**AVIS RELATIF À LA PROTECTION
CONTRE LES EVENTUELS EFFETS NOCIFS ET NUISANCES
PROVOQUÉS PAR LES RAYONNEMENTS NON IONISANTS
GÉNÉRÉS PAR DES ANTENNES ÉMETTRICES STATIONNAIRES**

Commune : PERWEZ - Exploitant : TELENET GROUP

Référence exploitant : BW4559D

Rapport n° 4456 / 2023

Figure 1 : Vue en plan des lieux de séjour et des points de contrôle

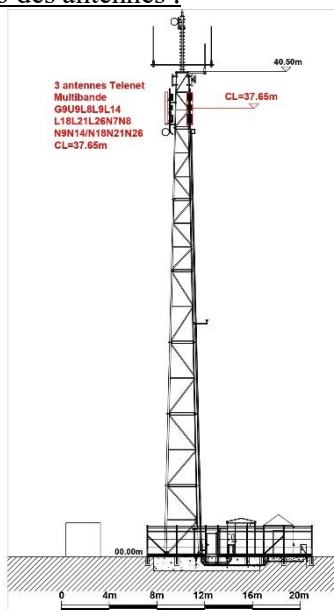
- le numéro du point de contrôle repris sur un des plans de la figure 1;
- le numéro du LS dans lequel se trouve le point de contrôle de la 1^{ère} colonne ;
- l'atténuation d'obstacle prise en compte pour le calcul de l'indice d'exposition dans le LS ;
- le résultat du calcul de l'indice d'exposition.

En ce qui concerne les antennes de l'installation mentionnées dans le tableau 1, la distance maximale à laquelle la limite pourrait être atteinte, à l'extérieur, est égale à 161,9 m. S'il n'y a pas de LS à une distance inférieure, les antennes respectent forcément la limite d'immission.

Dans le cas des LS situés à l'intérieur des bâtiments, une atténuation d'obstacle est prise en compte et il en résulte que la distance maximale à laquelle la limite pourrait être atteinte se réduit à 114,6 m.

Les résultats de l'évaluation décrite au paragraphe 4 indiquent que les antennes émettrices stationnaires de l'installation faisant l'objet du présent avis ne produisent pas, dans un lieu de séjour, un rayonnement électromagnétique maximum supérieur aux limites fixées à l'article 4 du décret.

Figure 2 : Vue en plan des installations d'antennes dans un rayon de 300 mètres autour de l'installation faisant l'objet de la demande d'avis

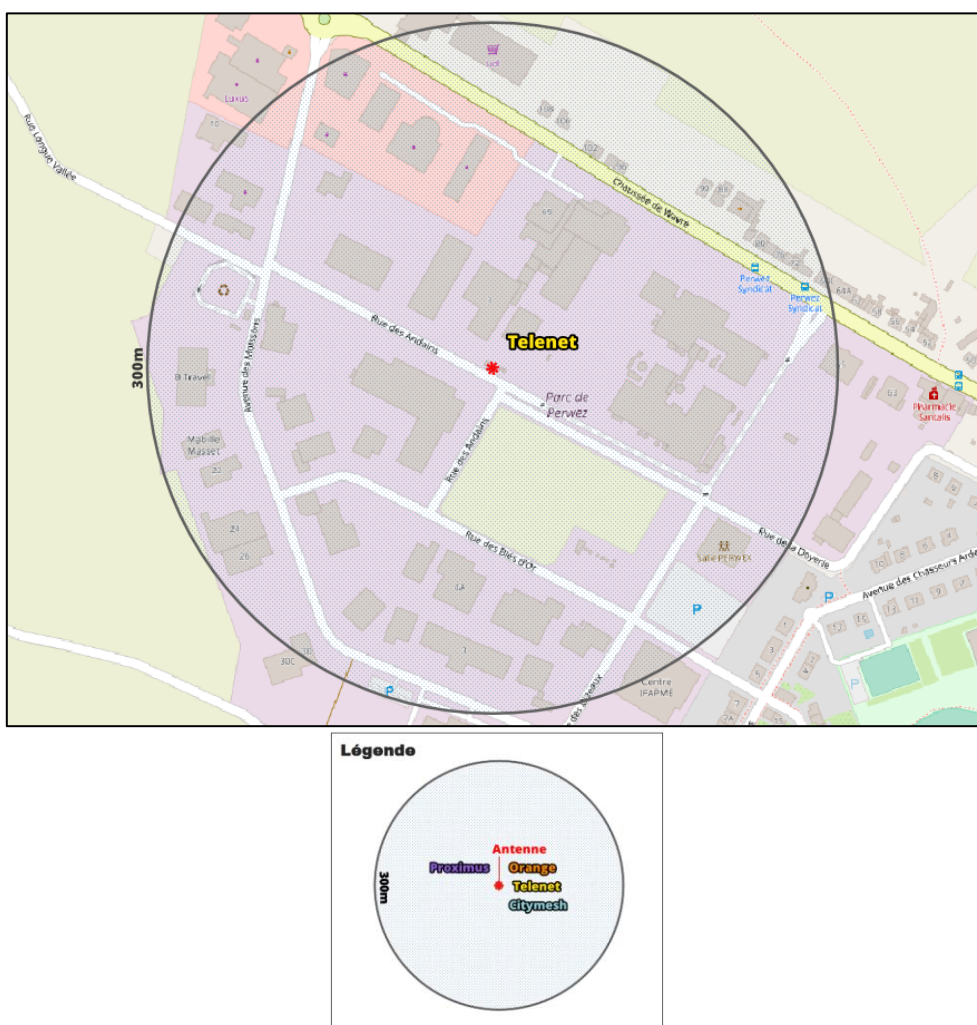
Le plan en projection verticale de la figure 2 indique la localisation des antennes actives éventuelles visées par le décret et situées dans un rayon de 300 mètres autour de l'installation référencée dans le paragraphe 2. Les données de localisation de ces antennes et les avis correspondant sont accessibles via le cadastre en ligne des antennes émettrices stationnaires⁶.

Compte tenu du nombre d'installations localisées dans la figure 2, il apparaît que l'intensité du rayonnement électromagnétique généré, dans les lieux de séjour situés à proximité de l'installation référencée dans le paragraphe 2, par l'ensemble des antennes émettrices stationnaires de l'ensemble des exploitants du même site d'antennes émettrices stationnaires respecte la limite fixée à l'article 4, § 2 du décret.
